Mémoire en réponse à l'avis de la MRAe

Création d'une centrale photovoltaïque sur la zone d'activité de
Sainte-Christie et Roquelaure

**Avis
sur la centrale photovoltaïque à ROQUELAURE et SAINTE
CHRISTIE (32)**

N°Saisine : 2024-013962
N°MRAe : 2024APO143
Avis émis le 6 décembre 2024

Figure 2 : Délimitation des bassins versants (en vert) et des zones de panneaux photovoltaïques (en rouge)

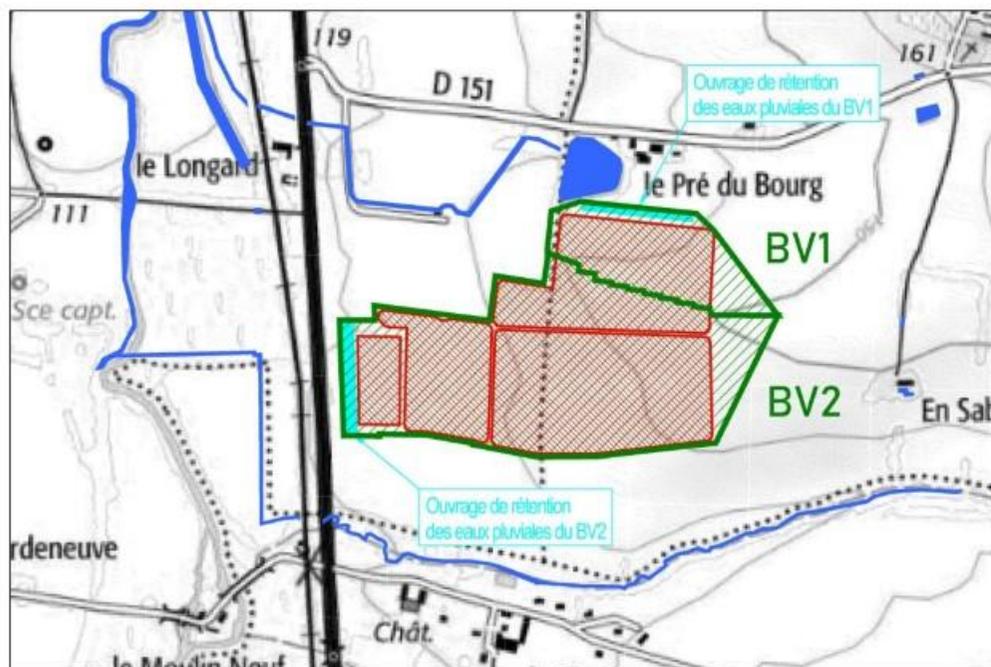
b) Le calcul des orifices d'ajutage semble erroné pour chacune des noues. Les diamètres sont surdimensionnés. Ils doivent être calculés pour les débits de fuite de 19 l/s et 75 l/s.

Une erreur de calcul s'était effectivement glissée dans le dossier et a été corrigé dans le dossier joint en annexe. On note que les diamètres des orifices d'ajutage sont diminués et représentent un peu moins du tiers de la taille indiquée initialement. (cf annexes)

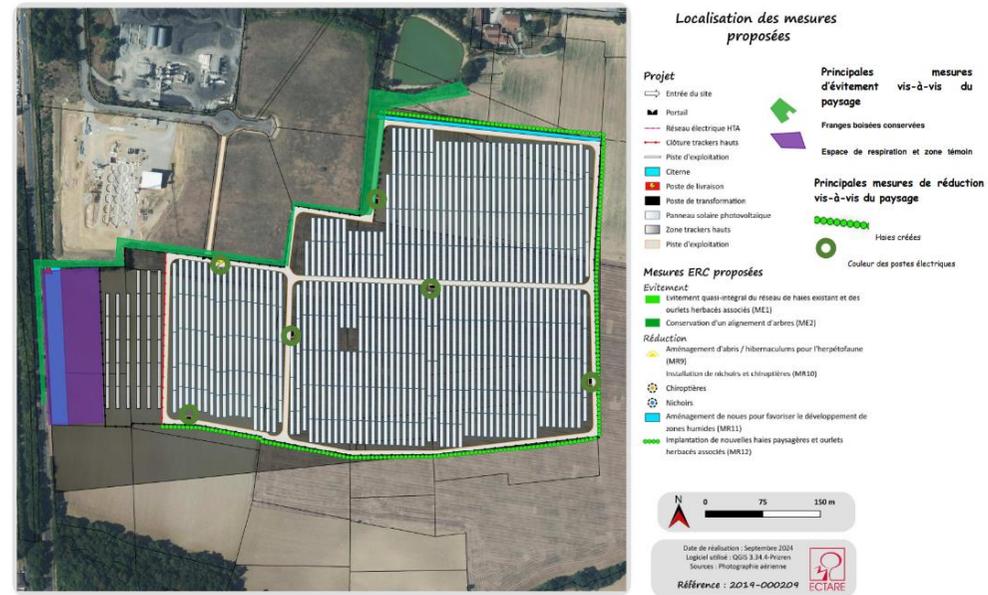
- *Absence d'une étude d'impact paysager sur les châteaux proches, notamment ceux de la Testère et d'Arcamont ;*
- *Pas de réflexion sur les possibilités d'implantation d'installations photovoltaïques (toitures, élévations,*
- *Ombrières de parking) au niveau de la future zone d'activités ;*
- *Aucune mesure de compensation paysagère prévue le long de la RN21, malgré les vues directes sur l'installation*

Le projet prévoit de renforcer la végétation existante, notamment la partie en discontinuité le long de la RN21, afin de limiter l’impact visuel du projet depuis la route.

Plusieurs photomontages ont été mis en avant dans l’étude d’impact page 306 afin d’illustrer le masque végétal prévu le long de la RN21. Les alignements d’arbres masquent le site sur la majeure partie du tronçon.
